监理工程师通知单

工程名称：江西欧沃生物技术有限公司733.8kWp屋顶分布式光伏电站项目

编号：SHSR-CZZH-TZ-001

事由：关于现场导轨安装问题事宜

附图3张：

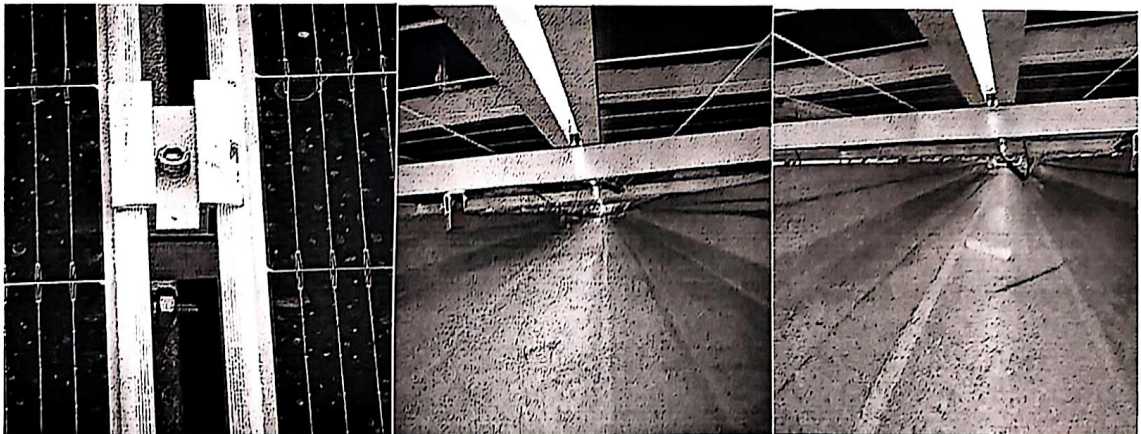
- 1、现场巡视发现组件安装完成后MC4连接件未绑扎，存在安全隐患。
- 2、个别直流电缆绑扎松垮坠在屋面上，需整改。
- 3、个别组件安装完成后中压缝隙过大，影响整结构性存在质量隐患。

现要求你方对以上问题引起重视，否则造成的一切后果将由你方承担，并于48小时之内整改完成，并且书面回复。
